1.1 ความเป็นมาของโครงการ

โครงการโรงไฟฟ้าหินกอง (ต่อไปนี้จะเรียกว่า “โครงการ”) ของบริษัท หินกองเพาเวอร์ จำกัด (ต่อไปนี้จะเรียกว่า “บริษัท”) ตั้งอยู่ที่หมู่ที่ 5 ตำบลหินกอง อำเภอเมืองราชบุรี จังหวัดราชบุรี เป็นโรงไฟฟ้าพลังความร้อนร่วม ซึ่งใช้ก๊าซธรรมชาติเป็นเชื้อเพลิงหลักและในกรณีฉุกเฉินใช้น้ำมันดีเซลเป็นเชื้อเพลิงเสริม มีกำลังการผลิตติดตั้งสูงสุด (Installed Capacity) 1,540 เมกะวัตต์ กำลังผลิตไฟฟ้าสูงสุด (Gross capacity) 1,520 เมกะวัตต์ และกำลังผลิตสุทธิ (Net capacity) 1,400 เมกะวัตต์ ซึ่งเป็นปริมาณไฟฟ้าที่จ่ายเข้าระบบโครงข่ายของการไฟฟ้าฝ่ายผลิตแห่งประเทศไทย (กฟผ.) ตามสัญญาซื้อขายไฟฟ้า โดยบริษัทฯ ได้นำเสนอรายงานการประเมินผลกระทบสิ่งแวดล้อมโครงการโรงไฟฟ้าหินกองต่อสำนักงานนโยบายและแผนทรัพยากรธรรมชาติและสิ่งแวดล้อม (สผ.) และได้รับการพิจารณาเห็นชอบจากคณะกรรมการผู้ชำนาญการพิจารณารายงานการวิเคราะห์ผลกระทบสิ่งแวดล้อม ตามหนังสือเลขที่ ทส 1010.7/9896 ลงวันที่ 29 กรกฎาคม พ.ศ. 2563 แสดงดัง**ภาคผนวก 1-1** ต่อมาโครงการได้ขอเปลี่ยนแปลงรายละเอียดโครงการในรายงานการประเมินผลกระทบสิ่งแวดล้อม โดยมีรายละเอียดความเป็นมาของการจัดทำรายงานฯ ที่เกี่ยวข้อง 3 ครั้ง ดังนี้

สำหรับการเปลี่ยนแปลงครั้งนี้ โครงการมีความประสงค์ที่จะก่อสร้างอาคารเก็บของเสีย (Waste Storage Building) ภายในขอบเขตโครงการ พร้อมทั้งปรับปร

รูปที่ 2.1-1 ผังองค์ประกอบและการใช้ประโยชน์พื้นที่โครงการ ตามรายงาน EIA เดิม

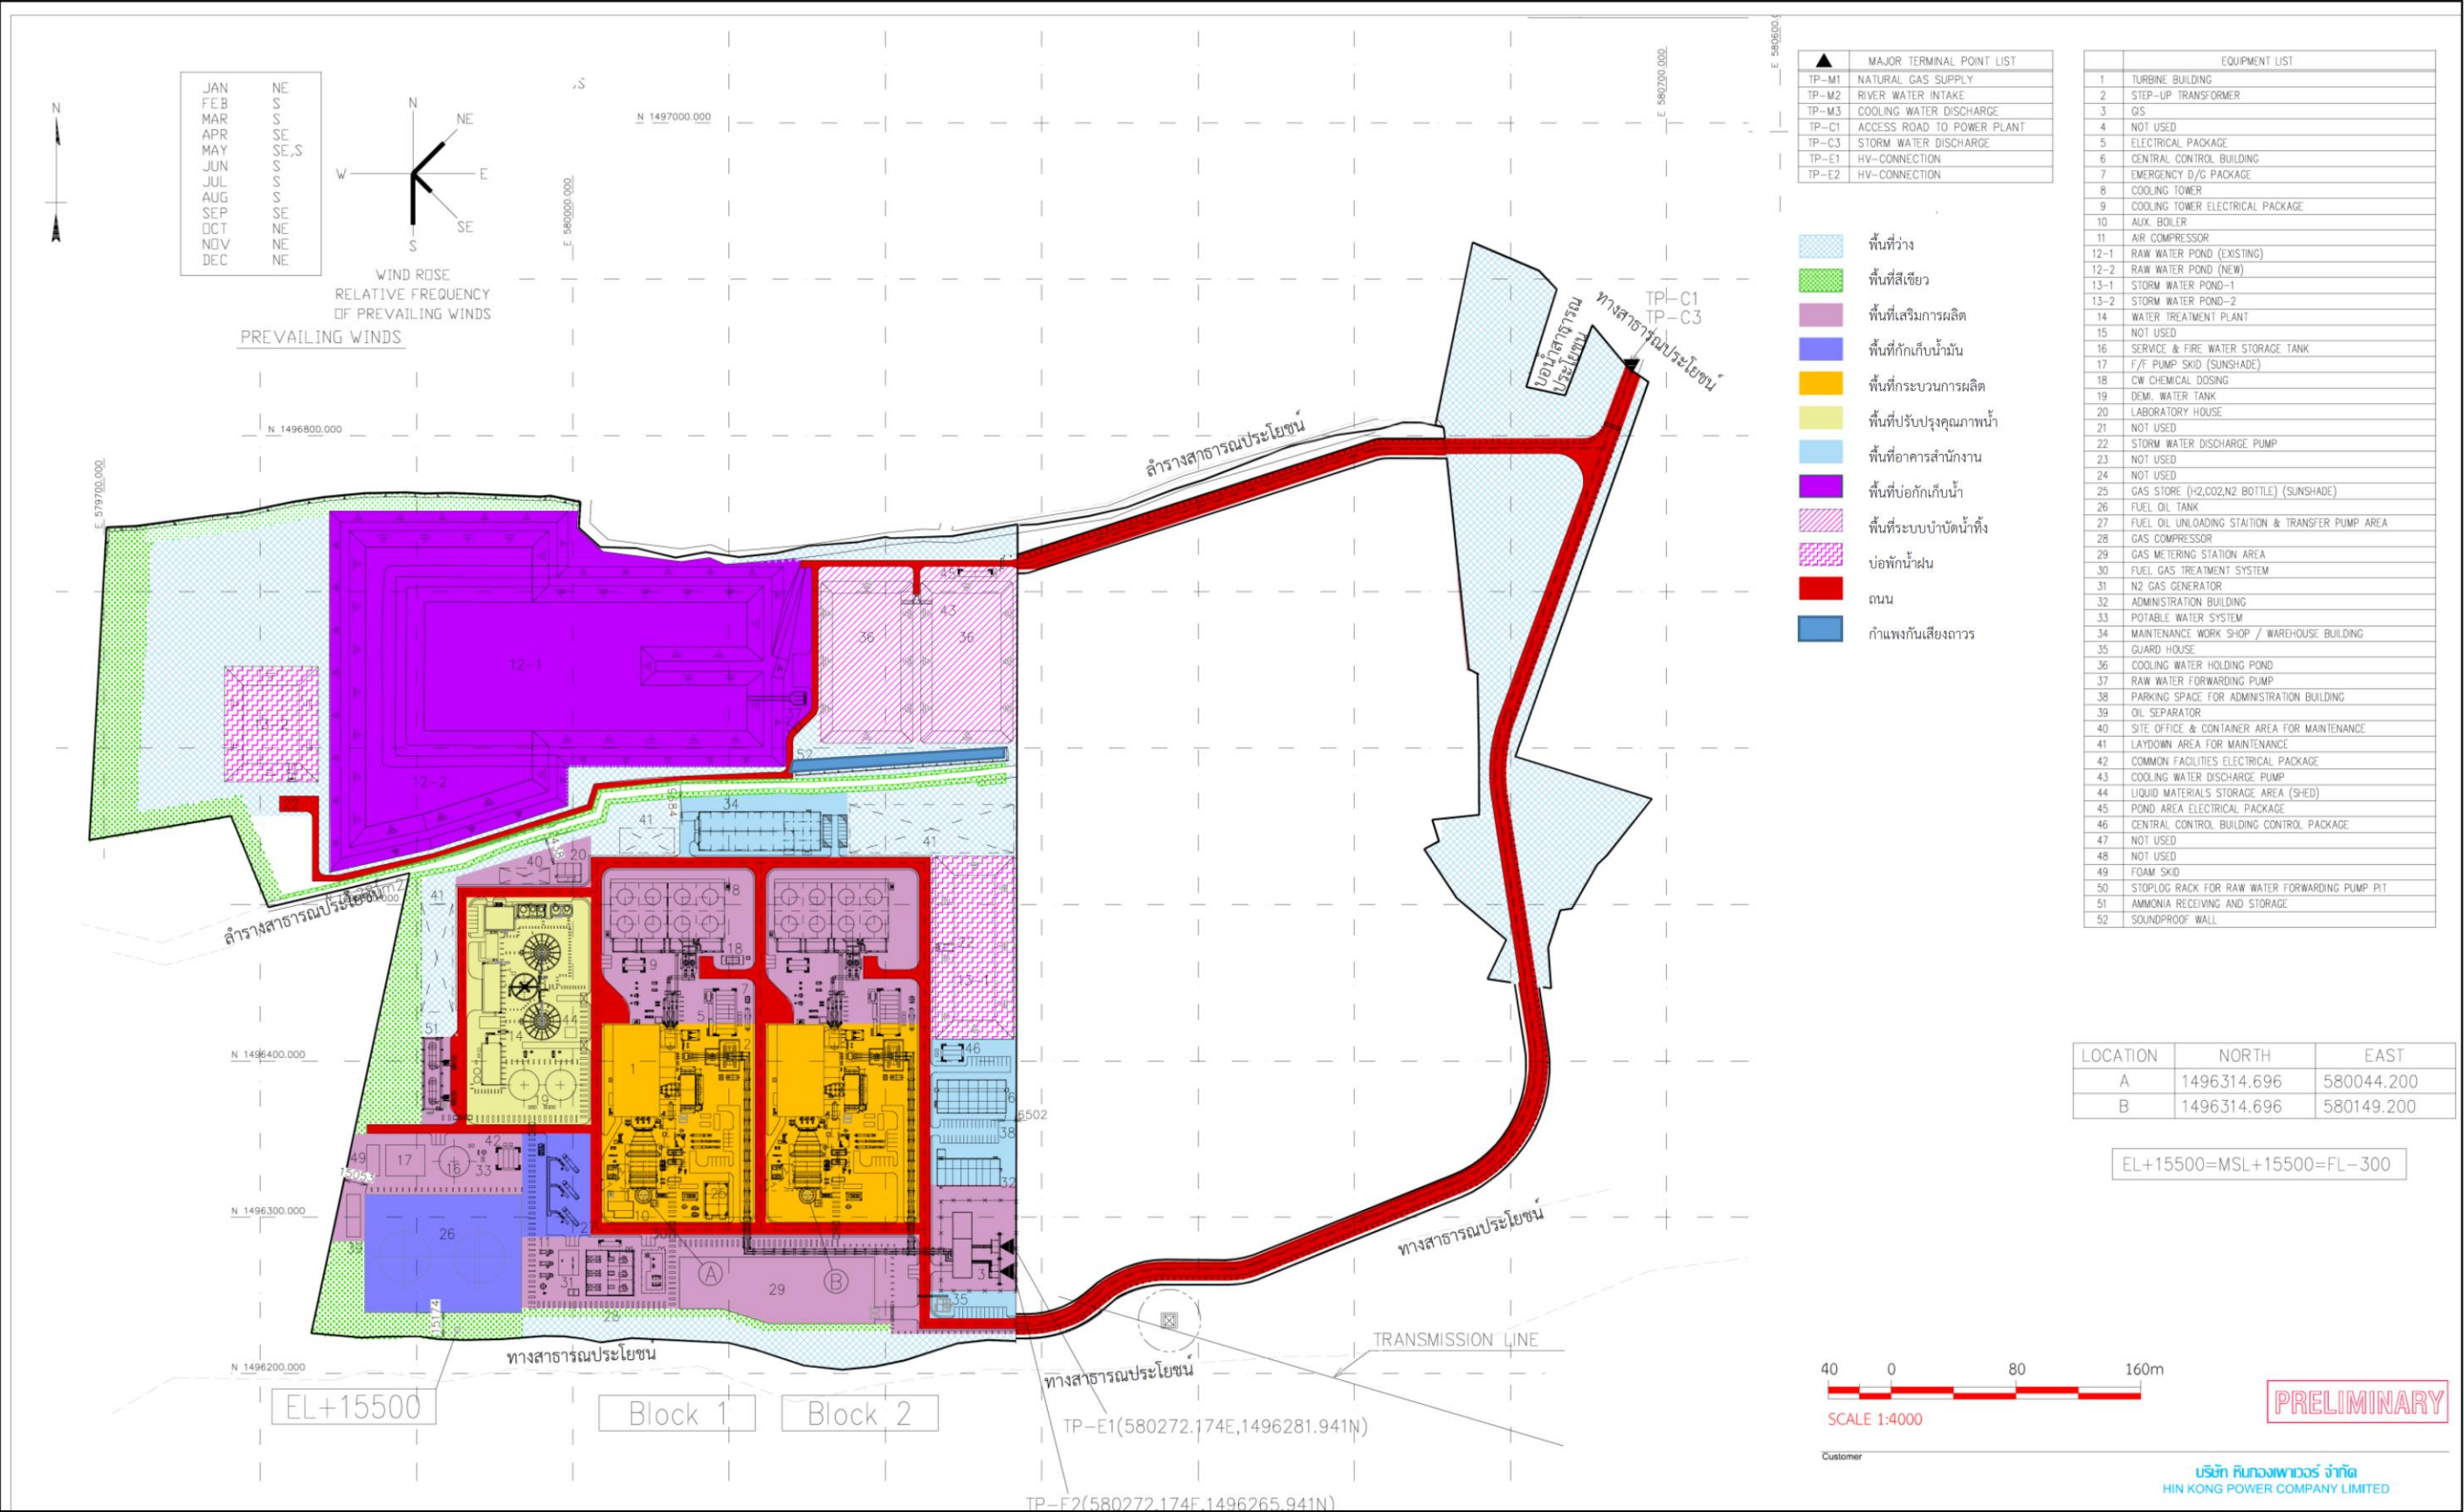
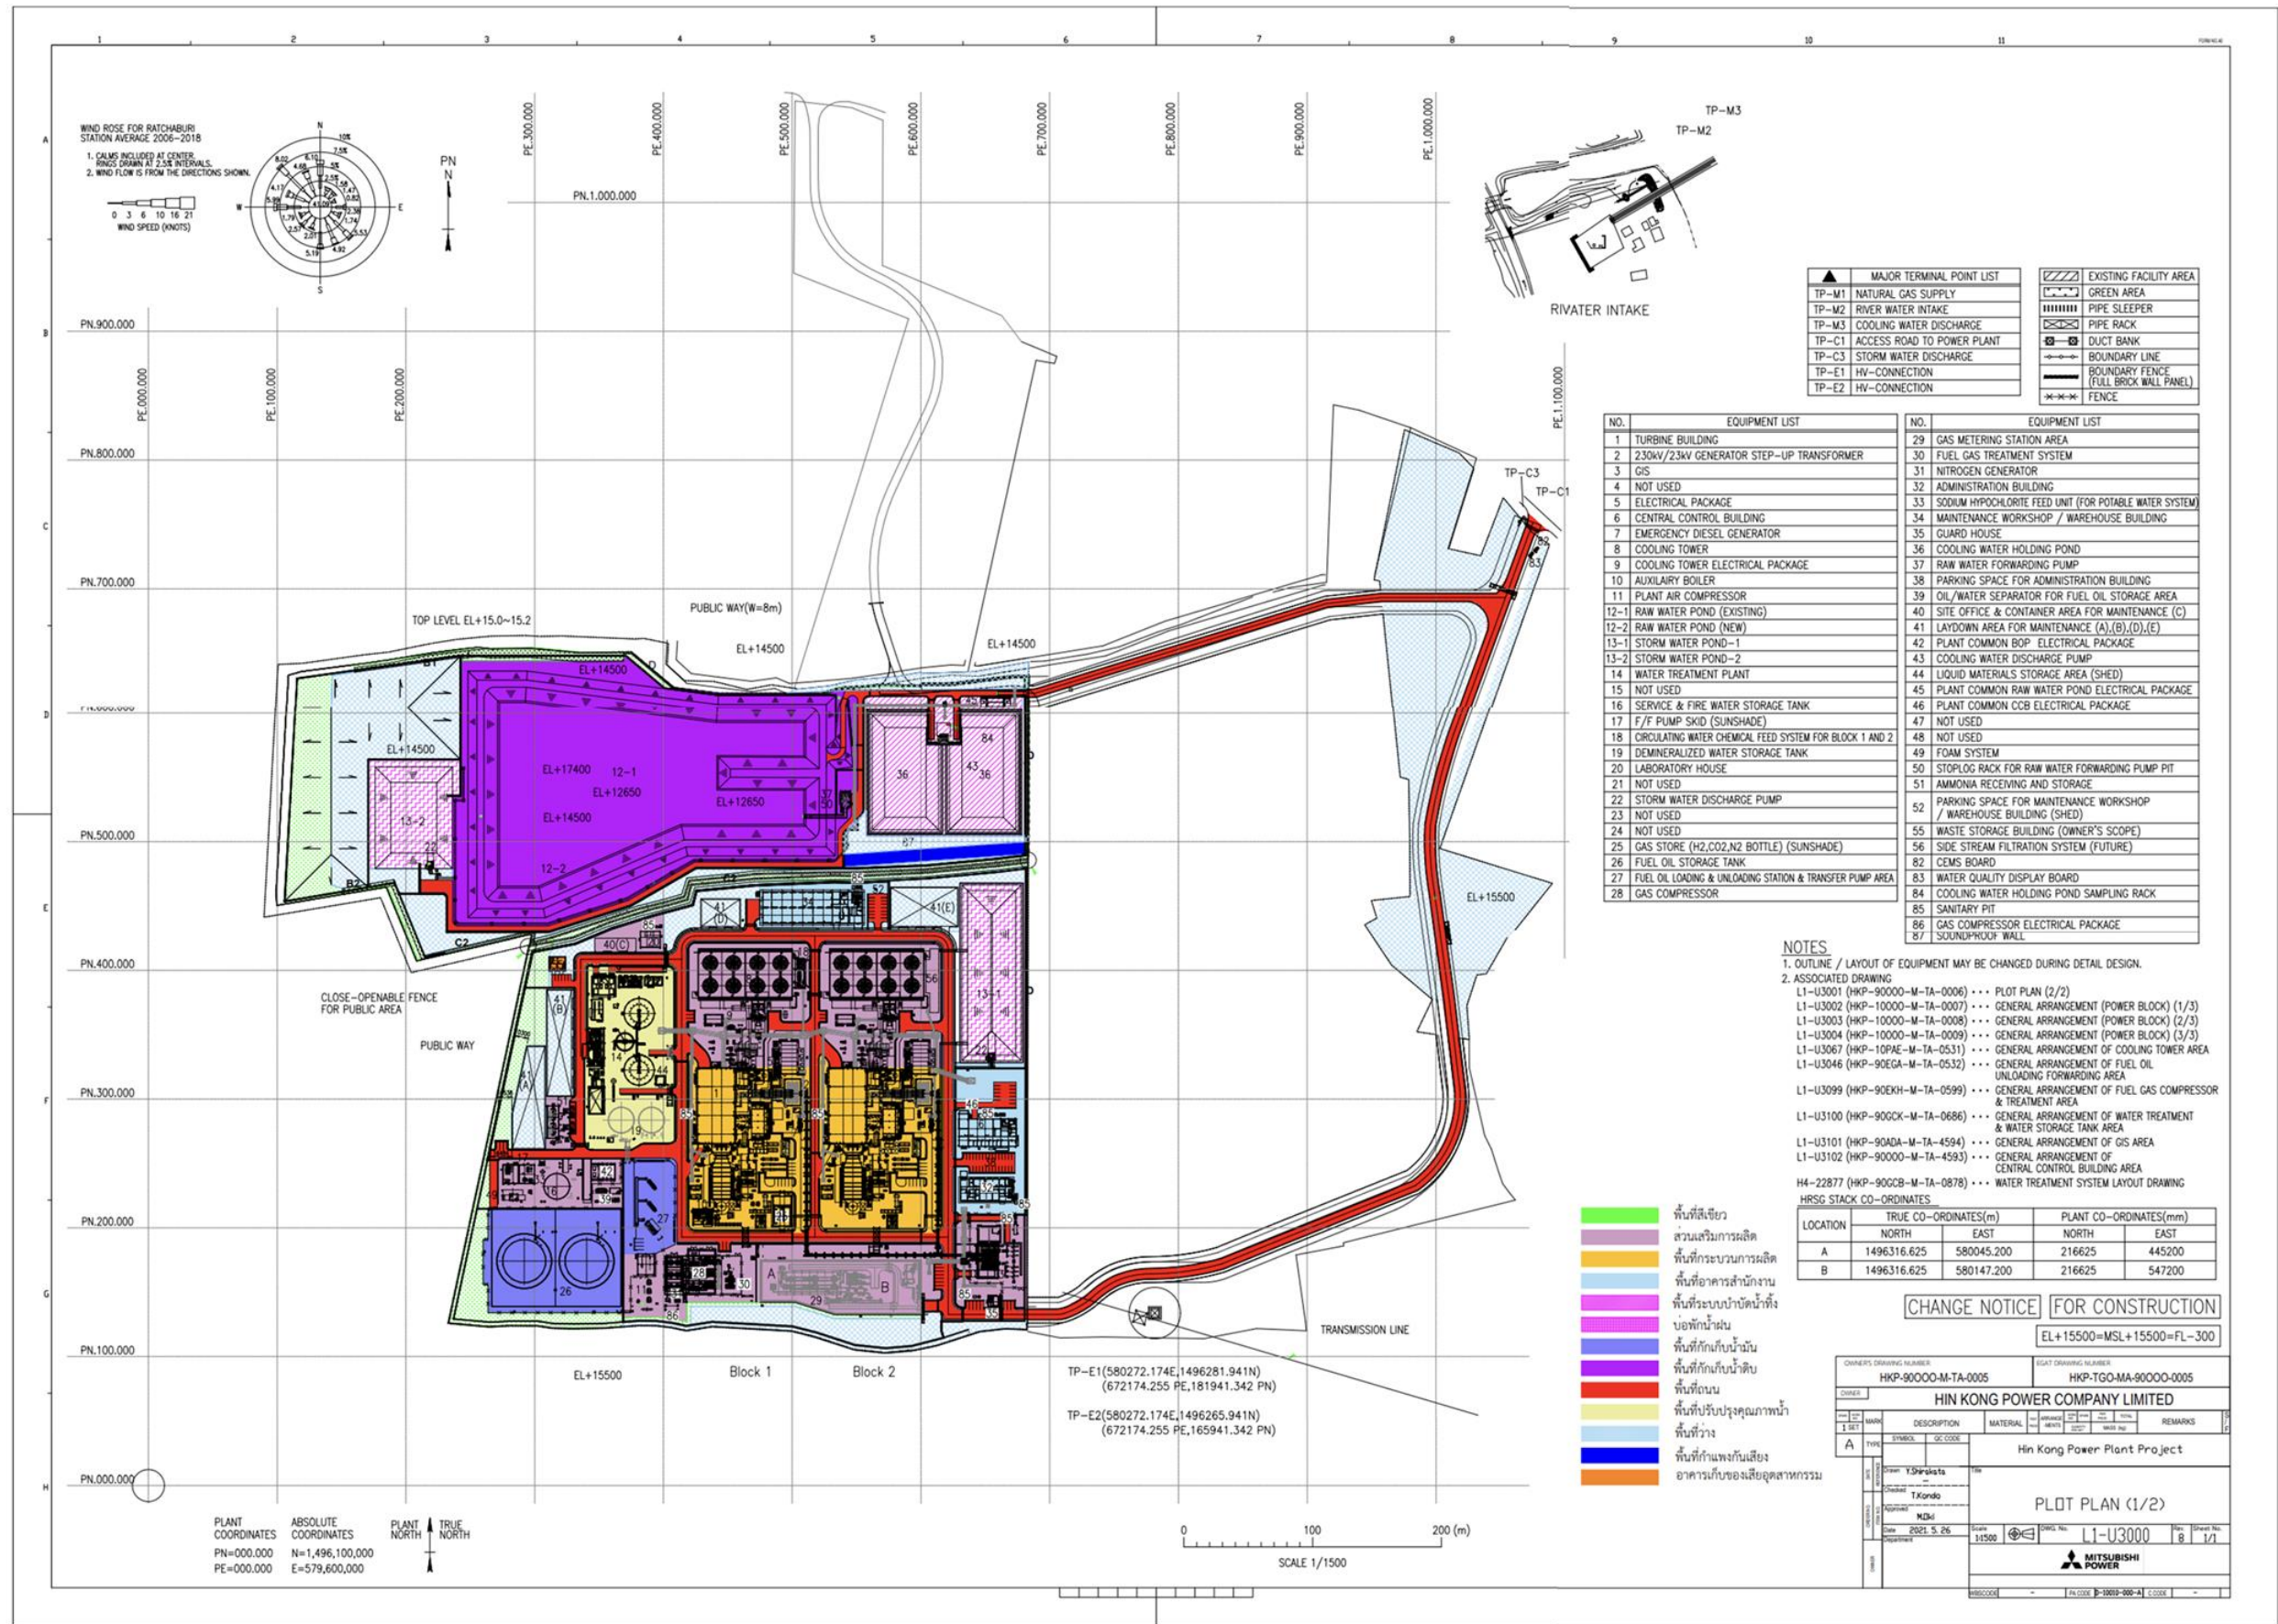
จากการเพิ่มเติมอาคารเก็บของเสีย (Waste Storage Building) สำหรับจัดเก็บของเสียและวัสดุที่ไม่ใช้แล้วที่เกิดขึ้นจากกระบวนการผลิตและการซ่อมบำรุงเครื่องจักร และการจัดเตรียมพื้นที่สำหรับการซ่อมบำรุง (Laydown Area for Maintenance) บริเวณดังกล่าวเก็บสารละลายแอมโมเนีย ส่งผลให้โครงการต้องปรับเปลี่ยนผังองค์ประกอบหรืออาคารบางส่วน จากผังรายละเอียดโครงการ ตามรายงานฯ ที่ได้รับความเห็นชอบเดิม (รูปที่ 2.1-1) เป็นภายหลังการเปลี่ยนแปลง รายละเอียดดังรูปที่ 2.1-2

อย่างไรก็ตาม การเปลี่ยนแปลงผังโครงการครั้งนี้ เป็นการเพิ่มเติมอาคารเก็บของเสีย (Waste Storage Building) การสลับปรับเปลี่ยนตำแหน่งอาคาร และปรับปรุงรายละเอียดในผังโครงการ เพื่อให้สอดคล้องกับการดำเนินการจริงเท่านั้น ไม่ทำให้ตำแหน่งเครื่องจักรหลักอันเป็นแหล่งกำเนิดมลพิษของโครงการเปลี่ยนแปลงไปแต่อย่างใด ทั้งนี้ สามารถสรุปการเปลี่ยนแปลงสัดส่วนการใช้ประโยชน์ที่ดินของโครงการ แสดงดังตารางที่ 2.1-2 สำหรับผังองค์ประกอบการใช้ประโยชน์พื้นที่ของโครงการภายหลังการเปลี่ยนแปลง แสดงดังรูปที่ 2.1-2

รูปที่ 2.1-3 ตำแหน่งการย้าย CW Chemical Dosing ในผังการใช้ประโยชน์โครงการ

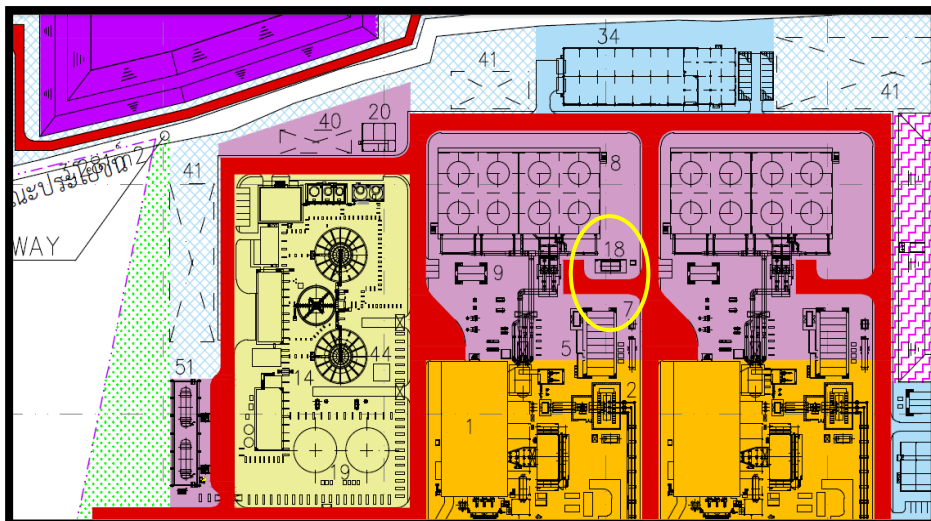
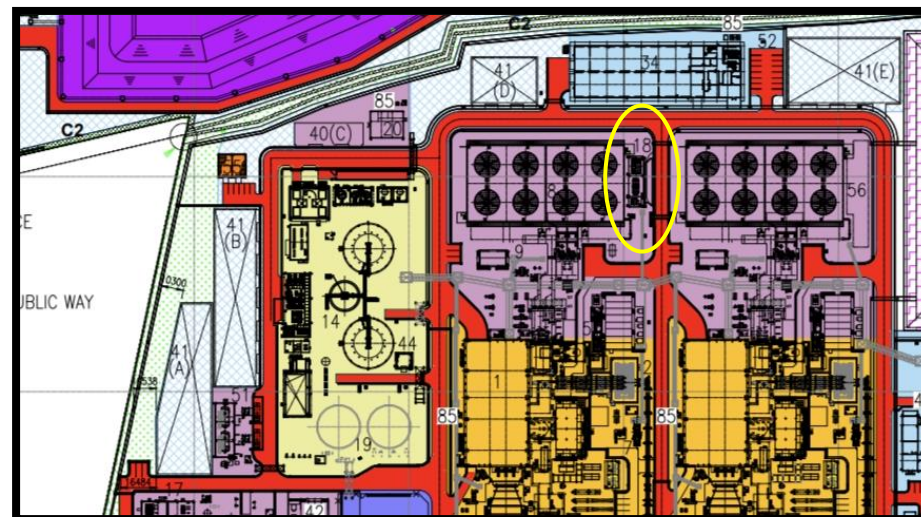
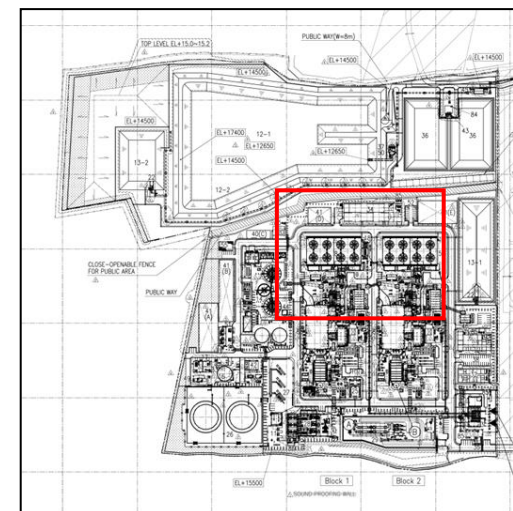
- ตำแหน่งที่ 18 : CW Chemical Dosing ย้ายขยับตำแหน่งไปทางทิศเหนือของโครงการ แสดงดังรูปที่ 2.1-3
- ตำแหน่งที่ 22 : Storm Water Discharge Pump ย้ายขยับตำแหน่งไปทางทิศใต้ของบ่อพักน้ำ แสดงดังรูปที่ 2.1-4

ตามรายงาน EIA	รายงานเปลี่ยนแปลง
- พื้นที่ว่าง	- ตำแหน่งที่ 18 : CW Chemical Dosing ย้ายยับตำแหน่งไปทางทิศเหนือของโครงการ

รูปที่ 2.1-4 ตำแหน่งการย้าย Storm Water Discharge Pump ในผังการใช้ประโยชน์โครงการ

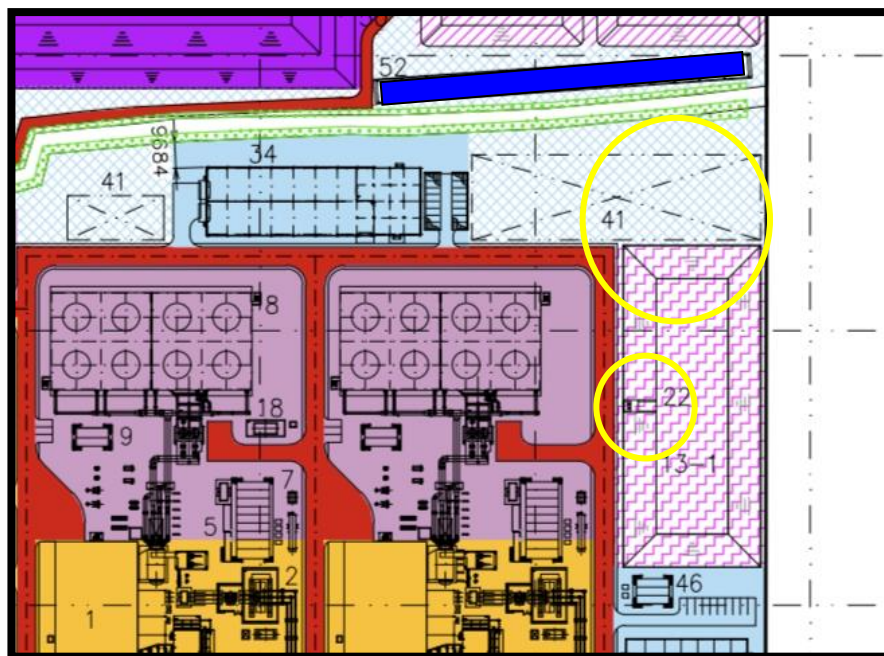
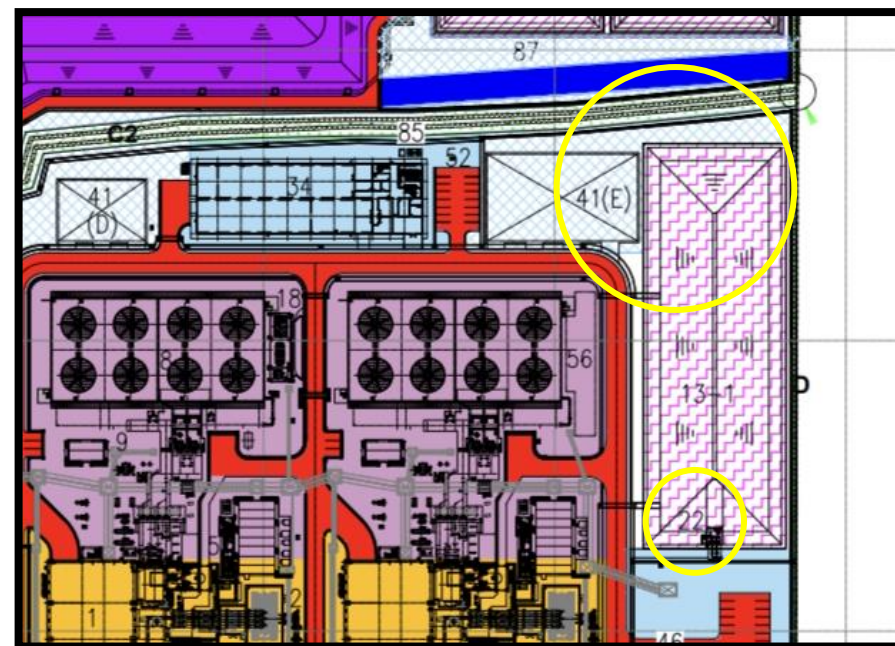
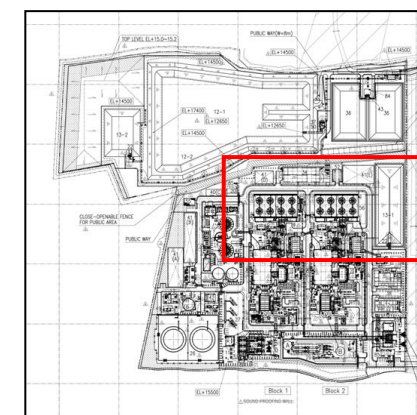
ตามรายงาน EIA	รายงานเปลี่ยนแปลง
- ตำแหน่งที่ 22 : Storm Water Discharge Pump	- ตำแหน่งที่ 22 : Storm Water Discharge Pump ย้ายขยับตำแหน่งไปทางทิศใต้ของบ่อรวบรวมน้ำฝน
- ตำแหน่งที่ 41 : Laydown Area for Maintenance	- ตำแหน่งที่ 41(E) : Laydown Area for Maintenance โดยปรับลดขนาดพื้นที่จัดเตรียมสำหรับการซ่อมบำรุง ตำแหน่งที่ 41(E) และเพิ่มความยาวของบ่อรวบรวมน้ำฝน ให้สอดคล้องกับความจุบ่อจริง
